改善箇所説明図

基準不適合状態にあると認められる構造、装置又は性能の状況及びその原因

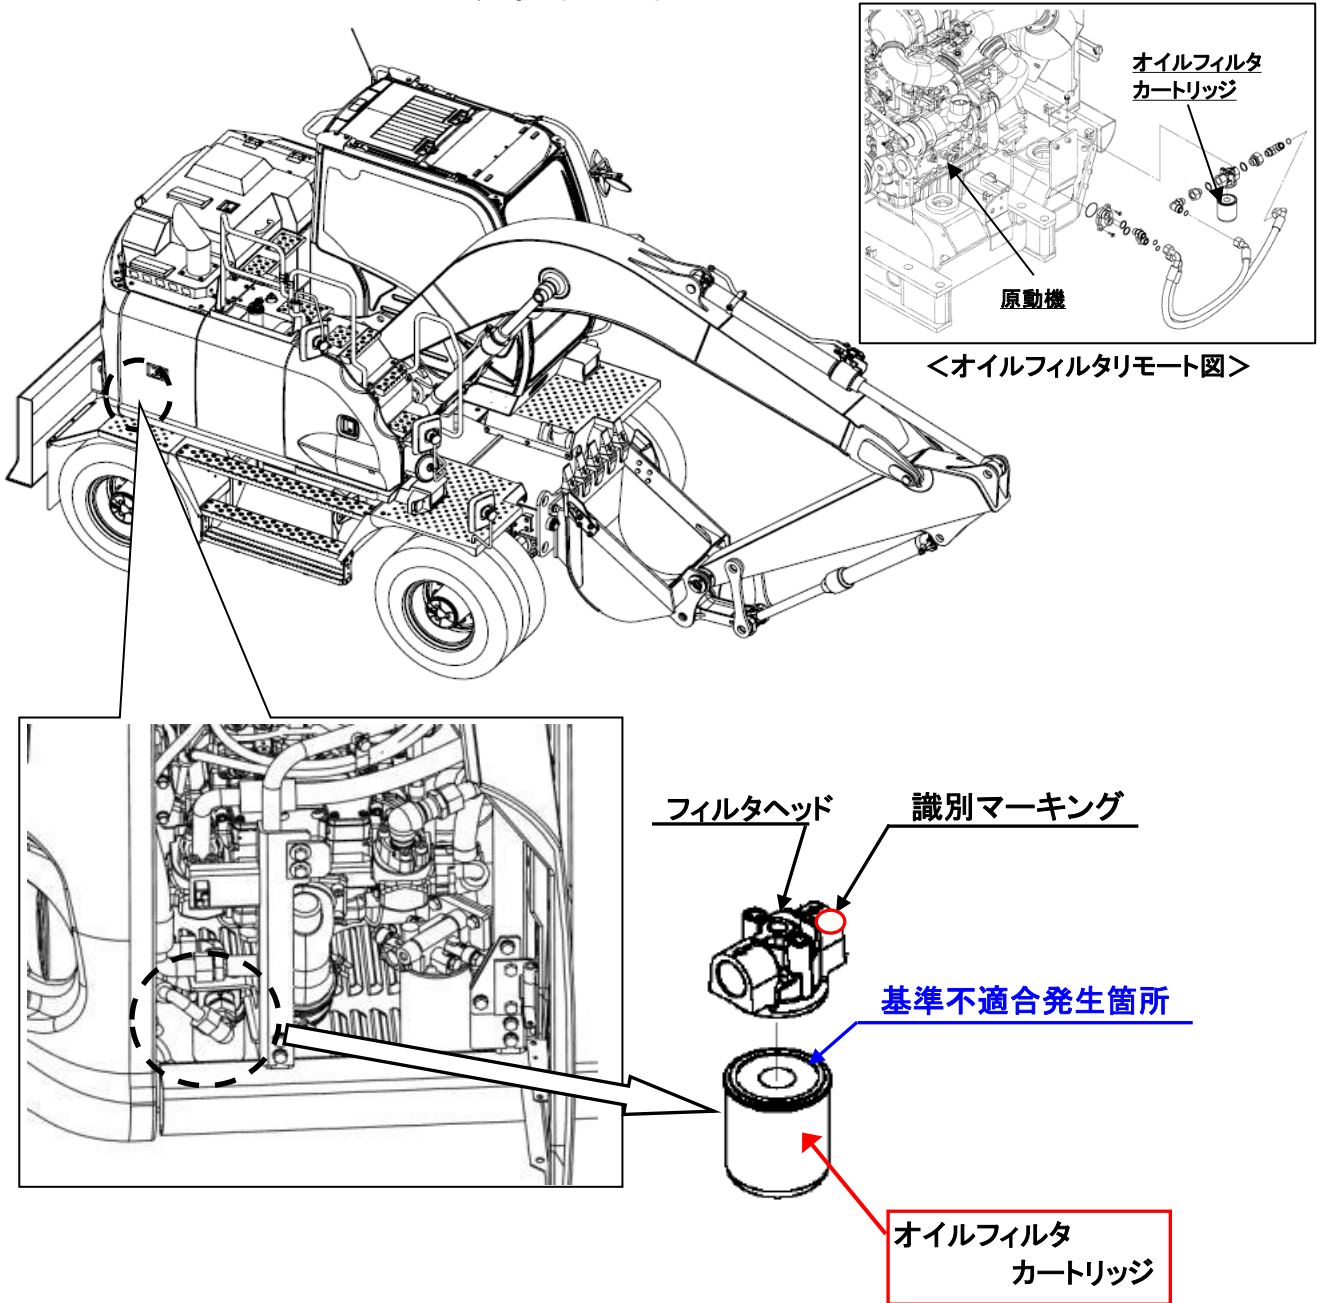
ショベル・ローダ(ホイール式油圧ショベル)の原動機において、オイルフィルターカートリッジの組付けの作業指示及び作業が不適切なため、締付けトルクが低く、走行時の振動等により緩むことがある。そのため、そのままの状態で使用を続けると、エンジンオイルが漏れ、警告灯が点灯し、最悪の場合、エンジンが焼きつくおそれがある。

全車両、新品のオイルフィルタカートリッジに、適切な方法により交換する。

識別: エンジンオイルのフィルタヘッドに白色ペイントにてマーキングを行う。
